RELATÓRIO DE AUDITORIA RA201702-01 Obras e reformas no Câmpus Toledo

Em atendimento às Ordens de Serviço OS-201603 e OS201702 (PAINT 2017 – Contratos de serviços continuados de obras), são relatados os exames e as ocorrências referentes às obras civis de edificações prediais relativas aos Pregões 016 e 019/2015 do Câmpus Toledo, cujos apontamentos foram apresentados por membro do Conselho Universitário da UTFPR, por meio do Memo. nº 0002/2016, contratações essas analisadas entre dezembro/2016 e maio/2017.

2.1. Pregão nº 016/2015 - Contratação de empresa especializada em fabricação e instalação de estruturas metálicas para cobertura dos veículos oficiais, toldos para o bloco “E” e biblioteca, além de guarda-corpo/corrimão para o restaurante universitário.

Figura 1: Detalhamento D1 das Pranchas 02-AD e 03-AD constante em projeto.

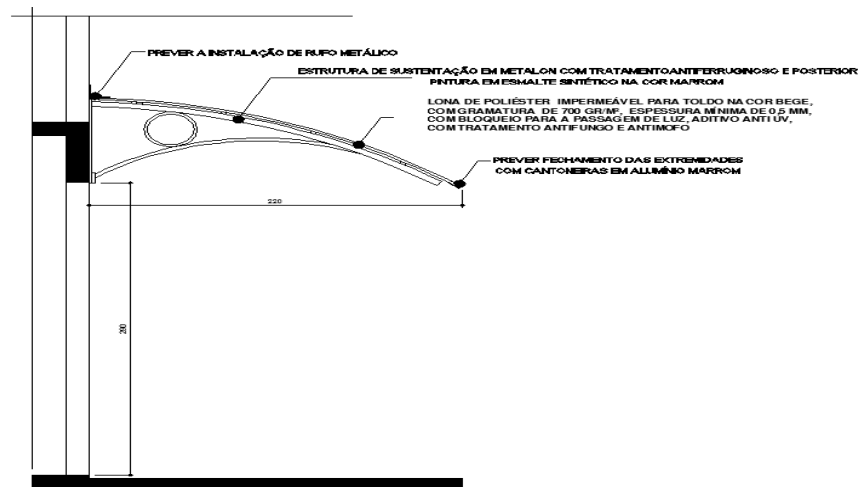
Especificação de orçamento: Conforme consta na estimativa orçamentária do pregão 16/2015, a estrutura dos toldos instalados no Bloco E está definida para ser em alumínio anodizado com pintura eletrostática, cujo custo unitário foi tomado com base na composição 73866/4 da Sinapi. Não foi encontrado no orçamento o serviço de instalação de lona poliéster impermeável, que é o material utilizado *in loco*.

Especificação de projeto: O detalhamento do toldo está contido na prancha AD 02 e AD 3, onde a área de estrutura prevista em projeto é de 121,64m², com cobrimento em lona de poliéster impermeável.

Constatação *in loco*: Foi verificado que a área executada está coerente com a prevista em projeto, o material aplicado é aço carbono, com pintura em esmalte sintético, que está em concordância com o projeto, porém em discordância com o orçamento.

Na Sinapi, o item 73866/004 é descrito como “Estrutura para cobertura em arco, em alumínio anodizado, vão de 20m, espaçamento de 5m até 6,5m”. Um exemplo de como seria uma estrutura com essa definição é mostrada na Figura 4.

Pode-se perceber que o nível de dificuldade para tal estrutura não é o mesmo que o exigido para a cobertura dos toldos executada. Tal estrutura mais se assemelharia à descrita no item 72110 “Estrutura metálica em tesouras ou treliças, vão livre de 12m, fornecimento e montagem, não sendo considerados os fechamentos metálicos, as colunas, os serviços gerais em alvenaria e concreto, as telhas de cobertura e a pintura de acabamento”. Tal item se aproxima mais do executado tanto pelo material – metálico e não de alumínio – quanto pela dificuldade, uma vez que estruturas em tesouras e treliças são mais simples e usuais.

Em visita *in loco*, verificou-se que a área executada está coerente com a prevista em projeto. O material (estrutura) aplicado é em aço carbono com pintura em esmalte sintético e está em concordância com o projeto, apesar de estar em discordância com o orçamento, que previa estrutura de alumínio anodizado com pintura eletrostática.

Recomendação: O fato da empresa vencedora da licitação cotar um material e entregar outro de qualidade inferior, ou seja, igual ao projeto, pode ter causado prejuízo ao erário público de R\$ 1.358,73 e enriquecimento ilícito da empresa. Diante dessa possibilidade, recomenda-se à Administração aprofundar a análise e, se for o caso, pleitear da empresa contratada o ressarcimento aos cofres públicos.

Figura 8: Pesquisa de preços de lona da cobertura.

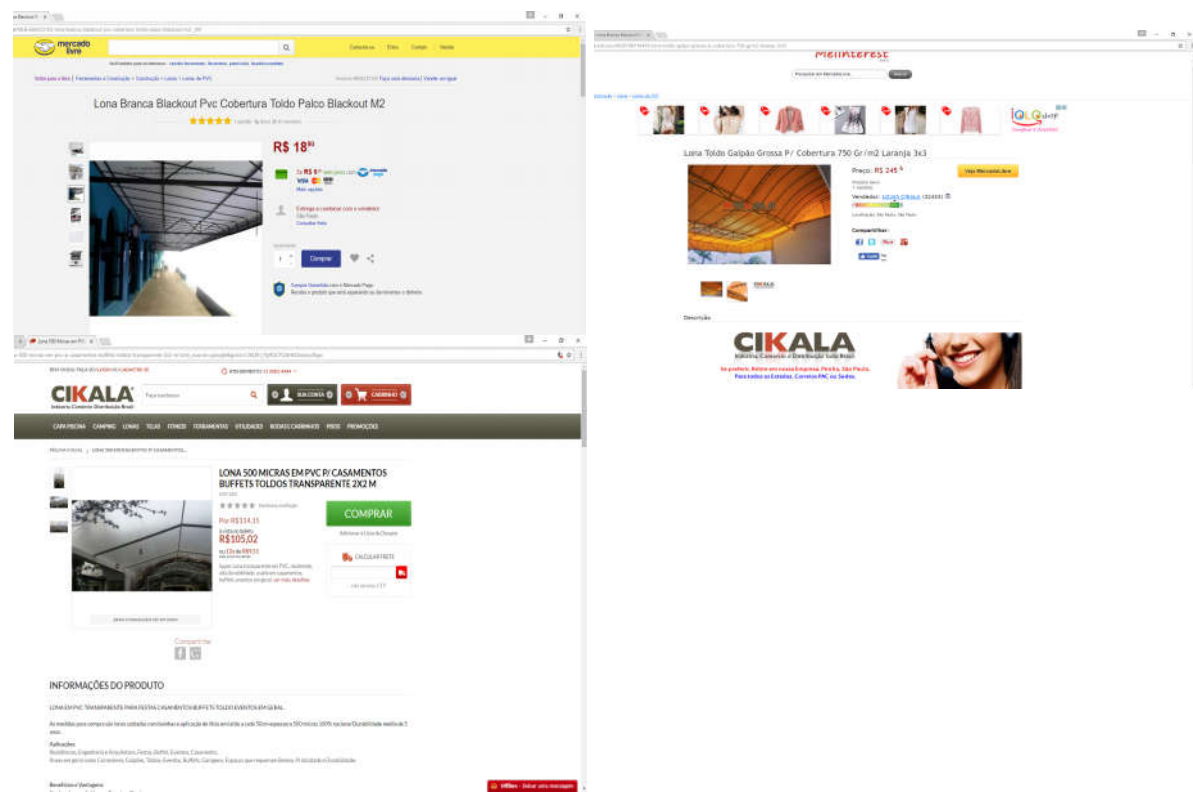
A tabela 4 apresenta a composição do custo dos materiais e serviços empregados na obra. Para tanto, utilizou-se a composição 73866/4 da Sinapi e os orçamentos de mercado apresentados na figura 8.

Para a avaliação do custo dos materiais/serviços licitados, comparando-se ao custo executado, foi alterado o item referente ao alumínio pelo aço carbono (metalon), consideradas a diferença de preço e a relação de densidade entre os dois materiais. Foram acrescentados também os itens de pintura e lona da cobertura, que foram instalados na obra, mas não constavam no orçamento licitado. Para a pintura utilizou-se do item 73924/003 da Sinapi, mês maio/2014. Já para o item da lona da cobertura utilizou-se a média de orçamentos com o preço de mercado, conforme apresentados a seguir:

Geralmente os preços do mercado livre são abaixo dos praticados pelo mercado, no entanto, por tratar-se de material específico, não comum, este item foi atribuído como uma referência. Porém, se fosse possível realizar cotação da lona na Cidade de Toledo, a diferença poderia ser outra.

Se considerássemos o mesmo desconto (23,5%), concedido pela empresa vencedora da licitação nos toldos instalados no Bloco E (121,64 m²), o custo total seria de R\$ 30.776,13, ao invés de R\$ 32.134,86, ou seja, uma diferença de R\$ 1.358,73 (4,22%).

Figura 10: Detalhe de Guarda-Corpo - Prancha 03-AD.

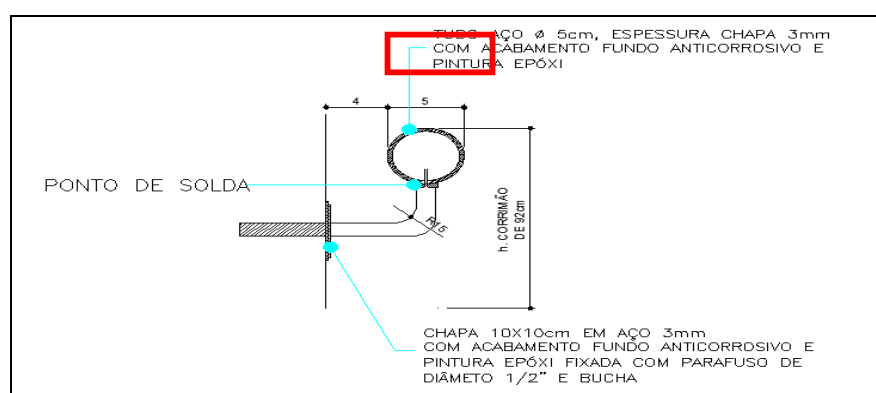
Notadamente, embora especificado em aço galvanizado, o produto entregue/recebido constitui-se de aço carbono, cujo custo é muito inferior ao aço galvanizado. Embora irrelevante, as barras intermediárias são verticais em vez de horizontais. Ao invés de aço galvanizado maciço, o material empregado parece ter sido tubo em aço carbono, cujo custo e durabilidade são muito inferiores ao especificado. Ainda, há a questão do terceiro corrimão, item 20.4.1, cuja localização não pode ser identificada. Por fim, a pintura aplicada aparentemente não é epóxi, mas tinta comum.

Especificação de orçamento. As especificações orçamentárias para os serviços de instalações de corrimão e corrimão com guarda-corpo estão contidas nos itens 20.4.1 e 20.4.5, nos quais constam que os materiais dos elementos devem ser de aço galvanizado, com aplicação de fundo antioxidante e posterior aplicação de pintura epóxi, cujas composições de custo unitário utilizadas foram, SINAPI 74072/2 para o item 20.4.1 e SINAPI 73631 para o item 20.4.5. Foram observadas que as composições de custo unitário acima citadas não incluem o serviço relativo a pintura dos corrimões, embora na descrição contida no orçamento especifique que a pintura seja em epóxi.

Especificação do projeto. No projeto contido no processo do pregão 16/2015, detalhe AD 03, está especificado um guarda-corpo com corrimão em aço com acabamento anticorrosivo e pintura epóxi, com comprimento a cerca de 8,50 m e altura de 1,10 m.

Em constatação *in loco* verificou-se que a quantidade prevista em orçamento de 27m está coerente com a quantidade dos serviços executados. Verificou-se que, ao todo, foram instalados dois guarda-corpos em frente ao RU e um guarda-corpo ao lado do ginásio de esportes. Porém, as composições dos materiais desses guarda-corpos são de aço carbono, com aplicação de fundo anticorrosivo, sem pintura epóxi.

Em *visita in loco*, foram verificados dois corrimãos com guarda-corpos em frente ao restaurante universitário e um ao lado do ginásio de esportes. As composições dos materiais dos três corrimãos com guarda-corpos são de aço carbono, com aplicação de fundo anticorrosivo, sem pintura epóxi. Todavia, no projeto, foram especificados corrimãos com guarda-corpos em aço galvanizado com acabamento anticorrosivo e pintura epóxi.

Recomendação: A inconsistência, entre o projeto e os guarda-corpos / corrimãos recebidos, pode ter causado prejuízo ao erário de R\$ 495,21. Ainda, como a instalação é em área externa, deve ser avaliada a necessidade ou não de substituir os guarda-corpos e corrimãos de aço carbono, pintura simples, por aço galvanizado, pintura epóxi, conforme o projeto. Recomenda-se à Administração aprofundar a análise e, se for o caso, pleitear da empresa contratada a substituição dos guarda-corpos e corrimãos ou o ressarcimento aos cofres públicos.

Figura 18: Detalhe de projeto - Prancha 04-AD - Elétrico

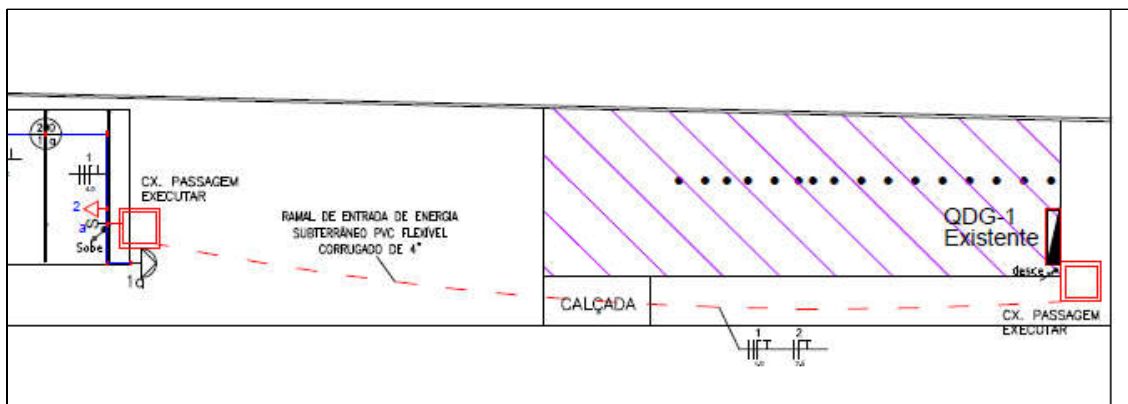
- Eletroduto de PVC Kanalex corrugado 4" de 160,20m lineares. Pelos dados de projeto, é estimado que tenha sido necessária uma quantidade de aproximadamente 95m de eletroduto Kanalex.

Para esta medição de 95m foram considerados os dois trechos separados, medidos nas suas respectivas plantas no AutoCAD (planta de rede lógica para as câmeras e de rede elétrica para as lâmpadas) e somados seus valores, além das considerações técnicas de sobra para curvas e saídas do quadro dentro do Depósito.

Ainda, foi apontada uma diferença de 65,2 metros de eletroduto Kanalex, conforme apresentado na tabela 9. Foram licitados e pagos 160,2 metros, enquanto instalados apenas 95. Diferença de 65,2 metros, o que corresponde a R\$ 2.140,52.

Recomendação: As inconsistências entre os projetos das quatro caixas, eletroduto Kanaflex e condutor flexível de cobre e materiais e serviços recebidos podem ter causado prejuízo ao erário de R\$ 2.143,39. Diante dessa possibilidade recomenda-se a Administração aprofundar a análise e, se for o caso, pleitear da empresa contratada o ressarcimento aos cofres públicos.
